**RESPUESTAS A LOS COMENTARIOS
DOCUMENTOS DE SELECCIÓN
CONVOCATORIA PÚBLICA UPME 02 – 2021**

“SELECCIÓN DE UN INVERSIONISTA Y UN INTERVENTOR PARA EL DISEÑO, ADQUISICIÓN DE LOS SUMINISTROS, CONSTRUCCIÓN, OPERACIÓN Y MANTENIMIENTO DE LA NUEVA SUBESTACIÓN PACÍFICO 230 KV Y LINEAS DE TRANSMISIÓN ASOCIADAS”

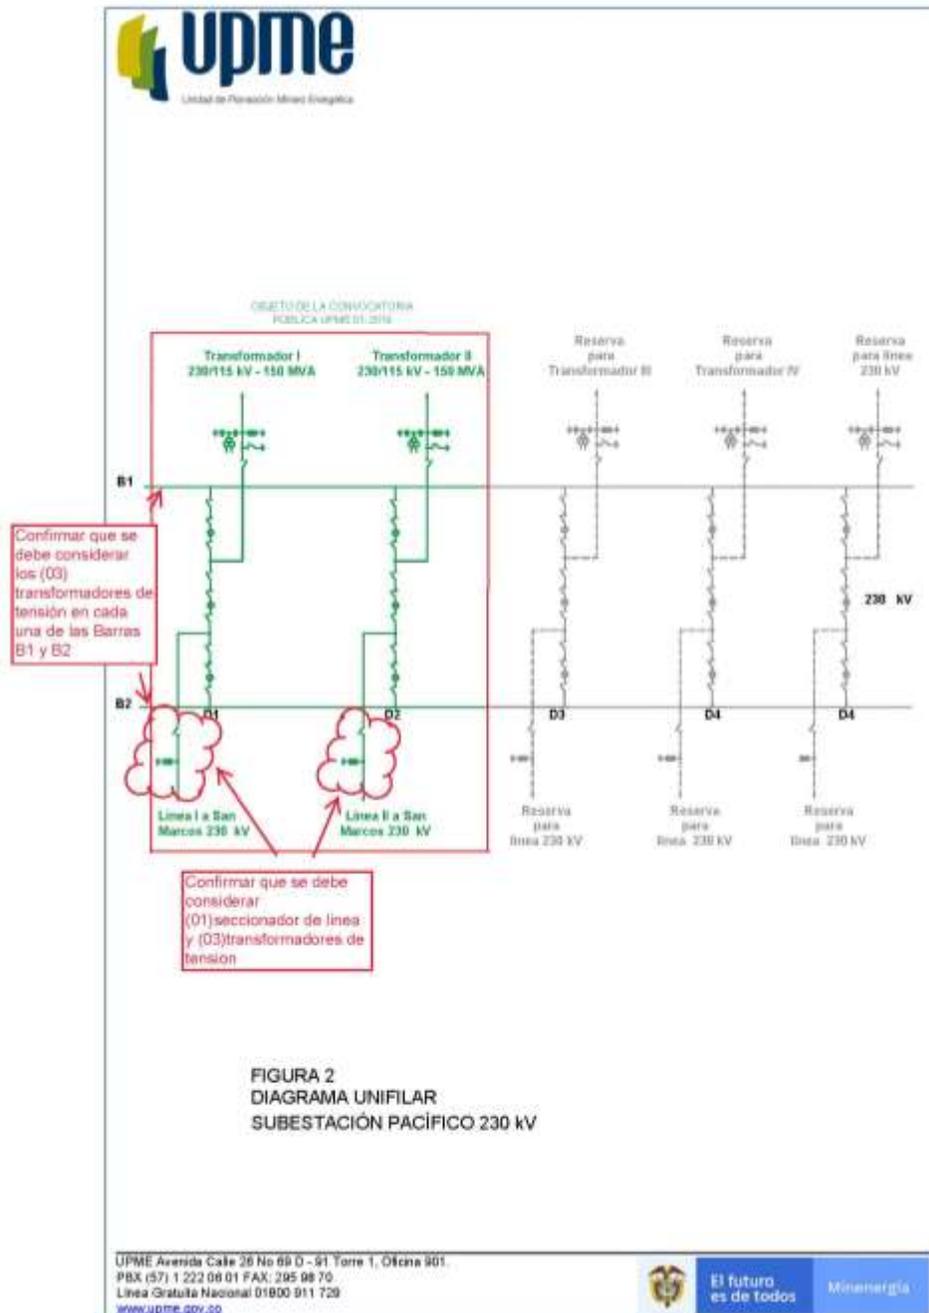
PREGUNTA 101. *En la figura 2. Diagrama Unifilar S.E. Pacifico 230 kV, confirmar que en la entrada de las Bahías de línea I y II se debe considerar Seccionadores de Línea, Transformadores de tensión y Pararrayos. Se entiende que la fig.2 es referencial en la cual solo indican un seccionador de barra y pararrayos. Favor de aclarar.*

RESPUESTA 101. Se deben considerar todos los elementos. Se realiza ajuste mediante Adenda.
